Результаты экспертизы целевой переоценки безопасности (стресс-тесты) энергоблоков ЮУ АЭС с учетом уроков аварии на АЭС «Фукусима-1»

Подходы к выполнению стресс-тестов

Задачи экспертизы, критерии оценки

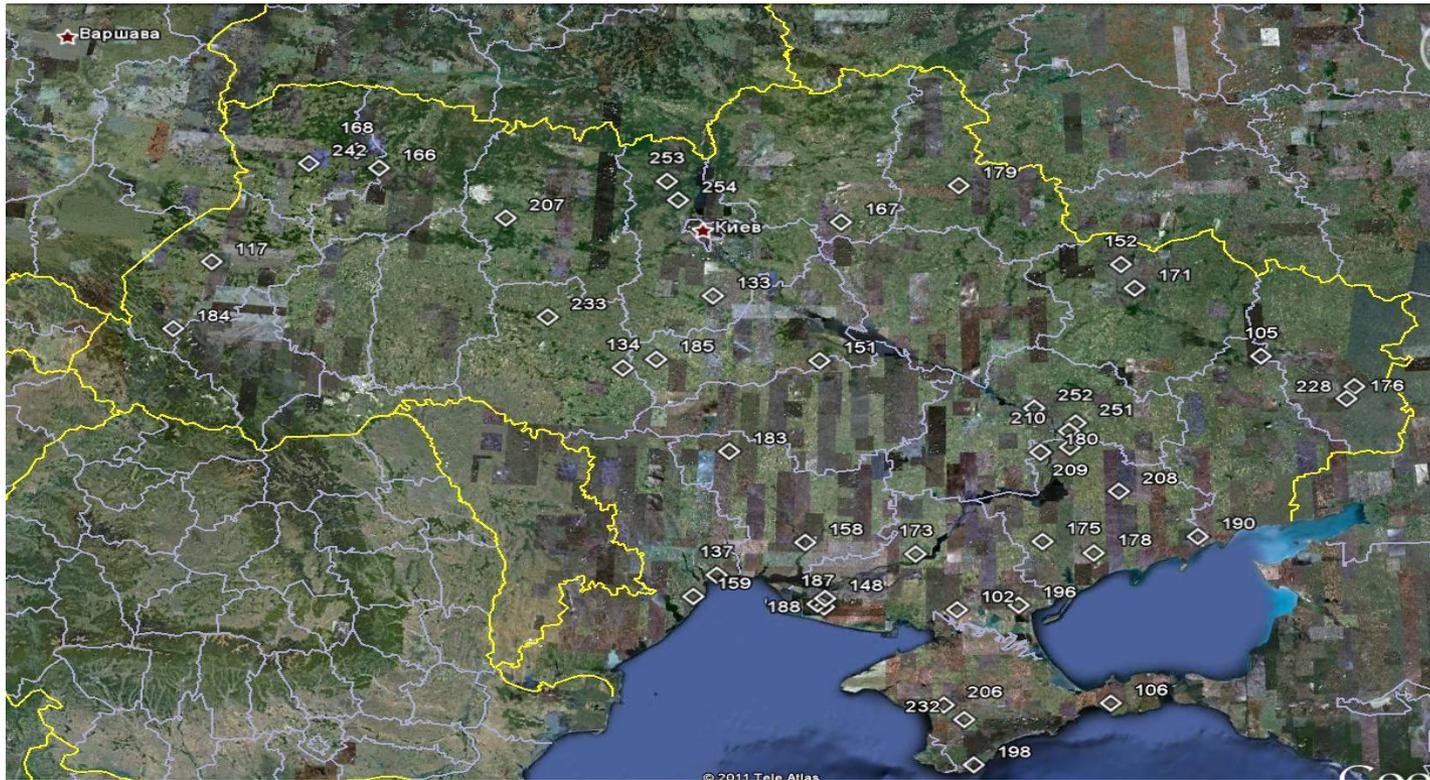
Трубопроводы

- Трубопроводы, необходимые для выполнения функций безопасности (останов реактора, локализация, отвод тепла к конечному поглотителю)

–трубопроводы главного циркуляционного контура, системы аварийного охлаждения, системы компенсации объема и др.

0,1g

–система главных паропроводов ПГ, система питательной воды ПГ

0,15g

- Трубопроводы других систем, важных для безопасности, способны выполнить свои функции в зависимости от их классификации по сейсмостойкости

0,05g

- **Вывод:** необходимо завершить оценку трубопроводов на сейсмическое воздействие не ниже 0,12g
